Názov stavby :	TECHNICKO – HYGIENICKÁ ÚDRŽBA ŽELEZNIČNÝCH KOĽAJOVÝCH VOZIDIEL PRE STREDISKO ZVOLEN		
Miesto stavby :	Neresnícká cesta 3396, Zvolen	Dátum	5.6.2023
Predmet :	Pokyn na uskutočnenie Zmeny SO 3402 Hala stabilného umývača STA Zmena konštrukcie priečok, konštrukcie a dispozície nádrží a ČOV a iné zmeny	Číslo	Z-027

**Vec: Návrh uskutočnenia Zmeny č. 027
SO 3402 Hala stabilného umývača - STA**

NÁVRH ZHOTOVITEĽA NA OCENENIE ZMENY č. 027, SO 3402 Hala stabilného umývača - STA

V dokumentácii stupňa DVZ boli zberné nádrže navrhnuté ako monolitické konštrukcie bez stropu.

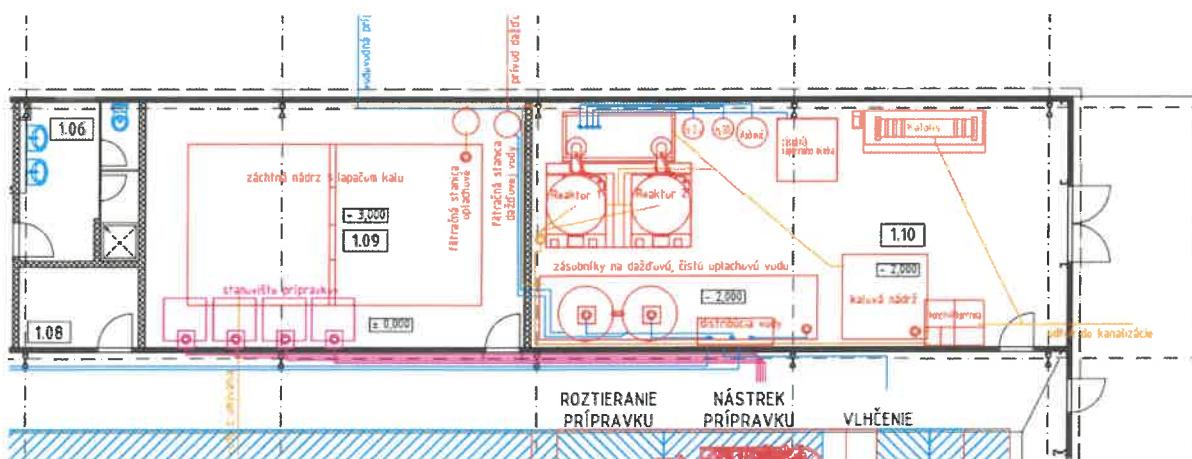
- zmena usporiadania ČOV a nádrží. Z dôvodu požiadavky technológie ČOV boli pôvodné nádrže zmenené z monolitických na prefabrikované. Pôvodné monolitické betónové nádrže boli ocenené vo Výkaze výmer v skupine položiek

Návrhom použitia prefabrikovaných zberných nádrží vznikol v miestnosti 1.09 plnohodnotný priestor pre umiestnenie technológie ČOV.

POHLAD JUHOZÁPADNÝ

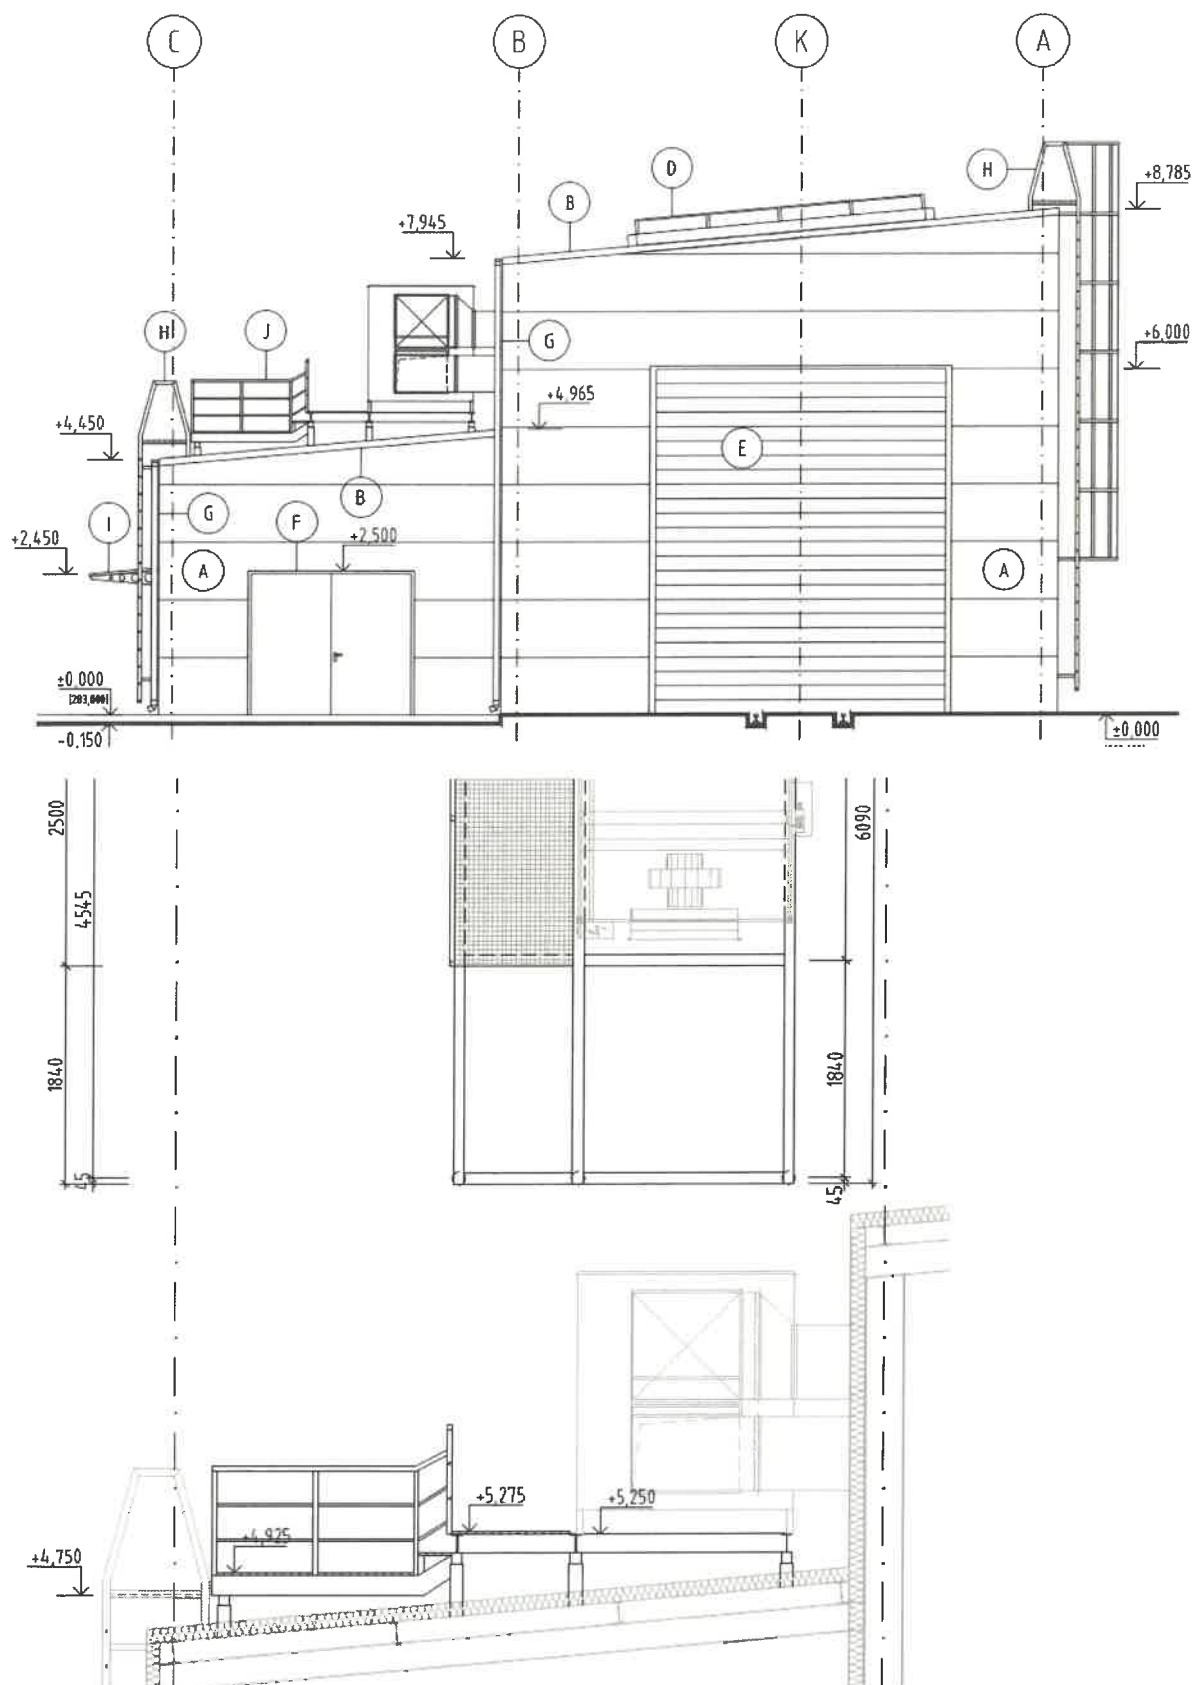
- návrh rozmiestnenia podzemných HDPE chráničiek pre technológiu stabilného halového umývača. Chráničky boli v rámci spracovania realizačnej dokumentácie polohovo a výškovo presne došpecifikované,
- doplnenie servisnej plošiny k vzduchotechnickej jednotke. Oceľová plošina slúži pre potreby údržby a opráv vzduchotechnickej jednotky na streche prístavku haly. Rám plošiny plní zároveň funkciu nosného rámu vzduchotechnickej jednotky.
